ACTA DE ASISTENCIA TÉCNICA No. SIN

Revisión pendientes últimas lista de chequeo del proyecto CONSTRUCCIÓN DE OBRAS DE LOS SISTEMAS DEL PLAN MAESTRO DE ACUEDUCTO Y ALCANTARILLADO DEL CASCO URBANO DEL MUNICIPIO DE APULO FASE I.

El proyecto CONSTRUCCIÓN DE OBRAS DE LOS SISTEMAS DEL PLAN MAESTRO DE ACUEDUCTO Y ALCANTARILLADO DEL CASCO URBANO DEL MUNICIPIO DE APULO FASE I, fue evaluado el 07 de julio de 2020, se realiza la presente reunión para revisar los pendientes de la última lista de chequeo emitida el 07/07/2020.

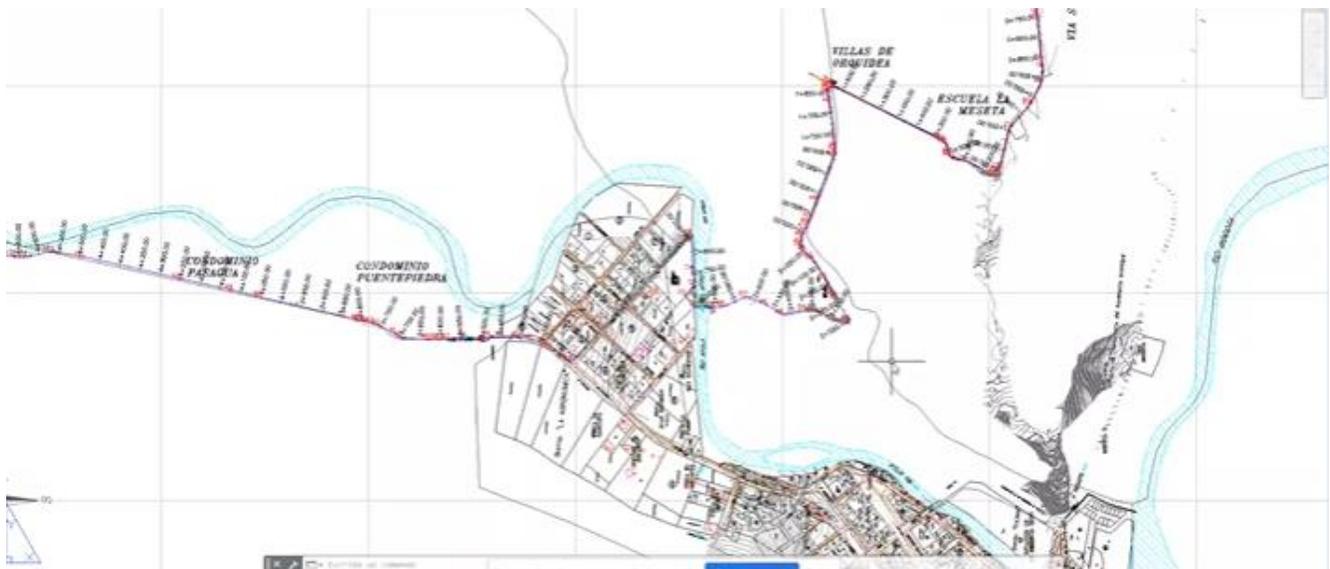
Permisos de ocupación de cauce. Hay un solo punto donde la red atraviesa la zona de la Agronómica, en este punto hay una ocupación de cauce, en el siguiente cruce:

En el nuevo alineamiento se van a cruzar el río en Diagonal por la Calle 21, toda vez que es más fácil cruzar por aquí por la vía de La Agronómica. No se generan permisos de servidumbre por dicha intervención, aunque en el anterior trazado sí aparecía una intervención al conjunto Reserva San Simón. Hubo cambio de alineamiento, se deberá verificar el plano nuevo. El consultor manifiesta que generó un inventario del cual se desprende sólo 1 ocupación de cauce.
